使用済燃料の再処理等に係る制度見直しの概要と記載変更内容

2. 原子炉設置変更許可申請書記載内容の変更（本文 八 使用済燃料の処分の方法）

(2) 制度見直しのイメージ図

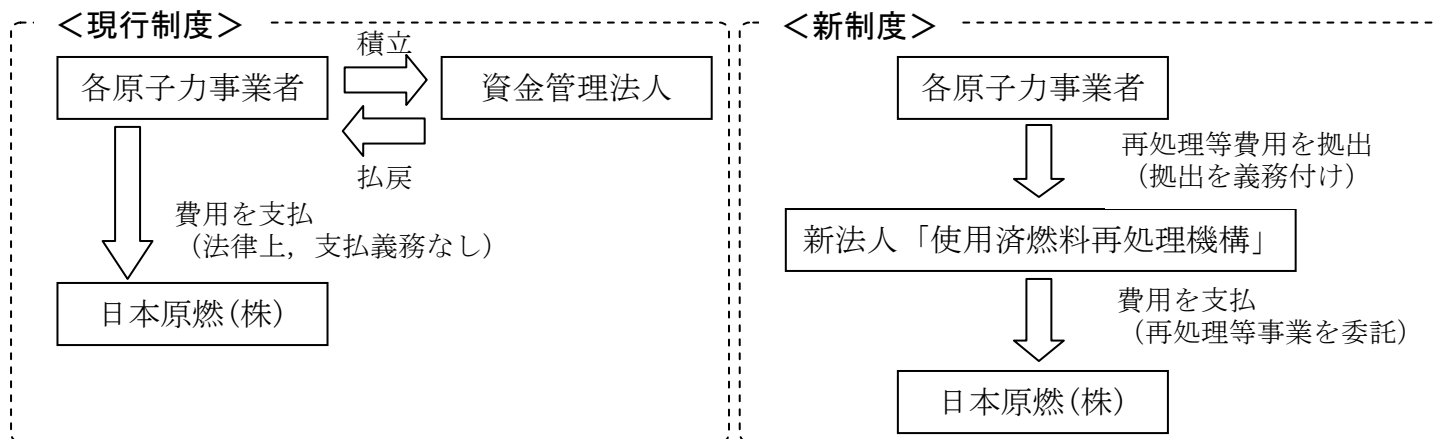
- ・再処理等事業を着実にを行う体制を構築するための認可法人「使用済燃料再処理機構」を設立（設立準備中）。
- ・発生者責任の原則に基づき、使用済燃料の発生量に応じて再処理等事業に必要な資金は引き続き原子力事業者が負担するが、現行の積立金制度を新たに設立する法人への拠出金制度に改める。
